Notification de sécurité produit URGENTE**Mouvement inattendu de MobileDiagnost wDR**

Référence : Mouvement non intentionnel de MobileDiagnost wDR (FCO71200255)

Figure 1 Microcommutateur et connecteurs de superposition sur la poignée

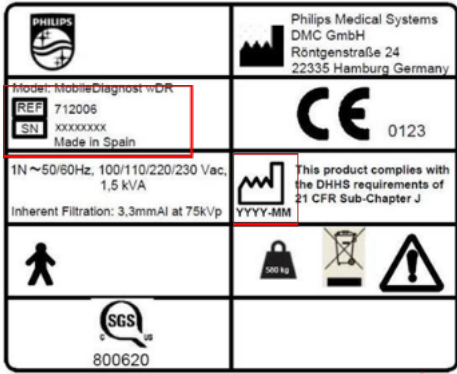
Si un utilisateur, lors du nettoyage ou de la désinfection du système MobileDiagnost wDR, utilise une trop grande quantité de liquide ou si le liquide est pulvérisé directement sur le système, il est possible que le liquide pénètre dans les bords des boutons de la poignée et provoque une corrosion métallique ou un court-circuit électrique au connecteur de superposition (voir la Figure 1). Les poignées du système qui contrôlent le mouvement de chaque roue d'entraînement (vers l'avant/vers l'arrière) comportent quatre (4) boutons et, si ce problème provoque un court-circuit électrique, le système est susceptible de se déplacer de lui-même en mouvement lent (20 cm/s). À cette vitesse, une personne à proximité peut facilement s'éloigner du système sans être blessée. L'utilisateur peut facilement accéder au bouton d'arrêt d'urgence et arrêter le mouvement du système. Le problème ne se produit pas une fois que le liquide a séché.

Philips a reçu 39 plaintes concernant la pénétration de liquide provoquant un court-circuit du bouton de commande de positionnement fin. L'enquête de Philips a conclu que ce problème est lié à l'utilisation excessive de solutions de nettoyage désinfectantes. Les clients peuvent continuer à utiliser l'appareil selon son utilisation prévue.

- Placez une protection en plastique sur la poignée pour empêcher le liquide de pénétrer dans les espaces autour des boutons de commande de positionnement fin.
- Installez une mise à jour du micrologiciel qui stoppe le mouvement du système s'il est déclenché par un court-circuit ou une activation prolongée du bouton de commande.
